*Ministero dell' Ambiente
e della Tutela del Territorio e del Mare*

**OGGETTO: [ID_VIP: 4840] – Elettrodotto a 150 KV semplice terna “Feroletto C.P. - Soveria Mannelli”. Variante in cavo interrato in ingresso alla C.P. di Feroletto.
Valutazione preliminare ai sensi dell’art. 6, comma 9, del D.Lgs. 152/2006 e ss.mm.ii. Nota tecnica.**

Fig. 1: Estratto “Carta dei vincoli”- Planimetria generale degli interventi lungo la Linea aerea a 150 kV di collegamento tra la Sottostazione Elettrica “Soveria Mannelli” e la “Cabina Primaria di Feroleto Antico”.

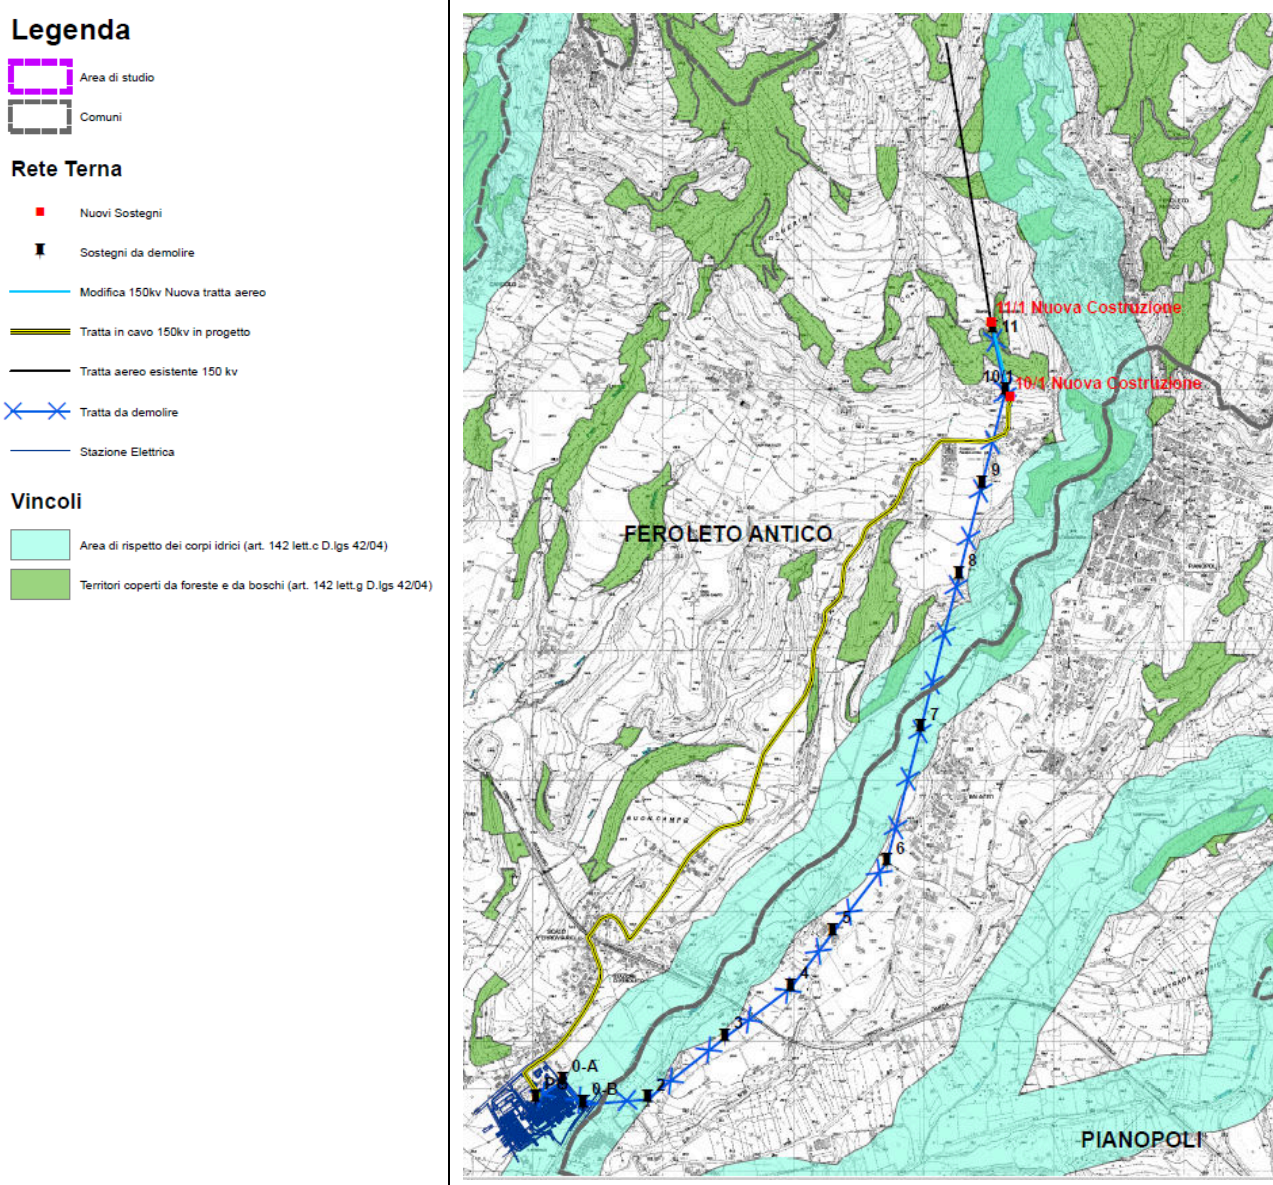
In particolare, il nuovo sostegno n. 11/1, progettato in adiacenza al vecchio sostegno 11, sarà collocato su un'area che dista pochi metri dal margine di una zona indicata a "pericolosità media e bassa" dal PAI frane.

- dista nel punto più vicino 18 metri dal vincolo paesaggistico D.Lgs. 42/2004, art. 142, comma1, lettera g): "*I territori coperti da foreste e da boschi [...]*";
- dista un minimo di 83 metri e un massimo di 475 metri dal Vincolo paesaggistico D.Lgs. 42/2004, art. 142, comma1, lettera c) "*i fiumi, i torrenti, i corsi d'acqua [...]*";
- dista oltre 470 metri dal Vincolo D.Lgs. 42/2004, art. 10): "Beni Culturali".

- dista 80 metri nel punto più vicino dal vincolo paesaggistico D.Lgs. 42/2004, art. 142, comma 1, lettera g): "*I territori coperti da foreste e da boschi [...]*", e lo attraversa per circa 150 metri;
- interseca la fascia di rispetto del Torrente Badia.

- gli interventi risultano migliorativi in relazione ai seguenti aspetti:
 - naturalistico - la variante tra i sostegni nn. 10/1-11 consentirà un allontanamento dall'area boscata rispetto alla situazione attuale;

Si raccomanda comunque di verificare la possibilità di allontanare ulteriormente il nuovo sostegno n. 11/1 dal margine di una zona indicata a "pericolosità media e bassa" dal PAI frane.
